伊方発電所

震源を特定せず策定する地震動

－標準応答スペクトルを考慮した地震動評価－ (コメント回答)

令和3年12月20日

■地震規模M6.9の場合の強震部の継続時間に関する各知見の比較

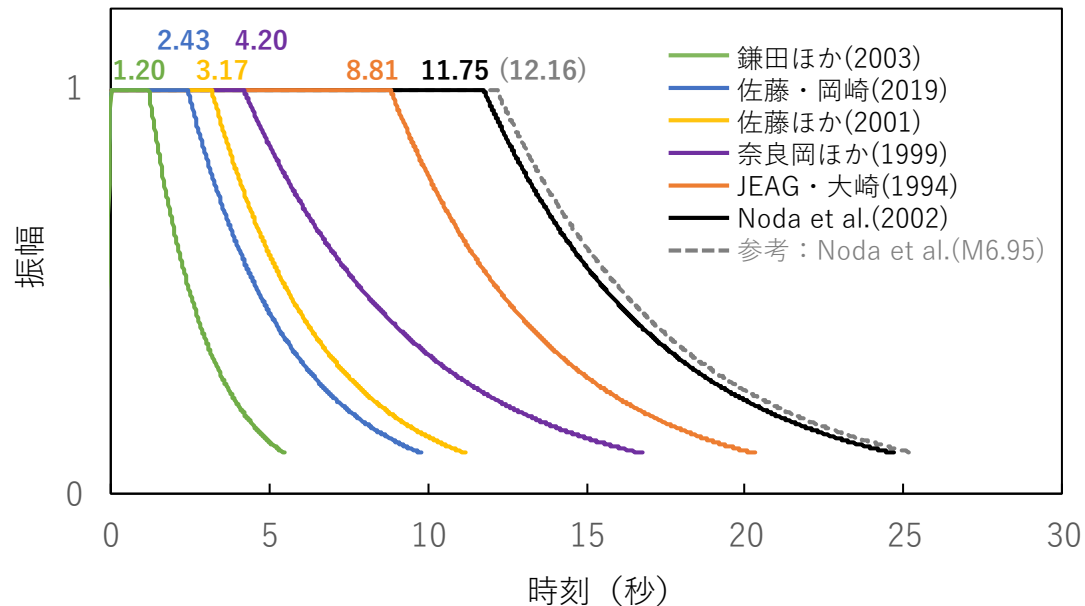
コメント日	コメント内容	ページ番号
令和3年9月10日 第1002回原子力発電所の 新規制基準適合性に係る 審査会合	・伊方発電所の敷地の地盤特性を踏まえ、乱数位相を用いた模擬地震波の振幅包絡線の設定条件（M6.9-Xeq10km）の保守性を示すこと。	p.4～33
	・伊方発電所近傍の地盤特性が同程度の観測点における内陸地殻内地震の観測記録を整理し、観測記録を用いた模擬地震波作成の可能性について検討すること。	p.34～75

- 以上に示した知見を比較すると、Noda et al.(2002)以外の既往の経験式からは、全国共通に考慮すべき地震を敷地近傍に想定した場合の継続時間は、**強震部で10秒程度未満が想定される。**
- Noda et al.(2002)に基づく振幅包絡線は他の経験式よりも地震動の継続時間が**長め**となっている。

注) 振幅包絡線は各知見の強震部の開始時刻を0秒として図示しており、各知見の強震部の継続時間(秒)を併記した(減衰部は震源距離及び等価震源距離を10kmで図示)。なお、武村(1990)及びKanamori(1977)から導き出されるM-Mw関係式に基づけば、 $M_w = 0.78M + 1.08$ より $M_w = 6.5$ のとき、 $M = 6.948 \dots \approx 6.95$ である。このため、M6.9を入力値としたNoda et al.(2002)に基づく継続時間も参考として示しており、M6.9で設定した場合の継続時間との差は強震部で0.4秒程度と小さい。
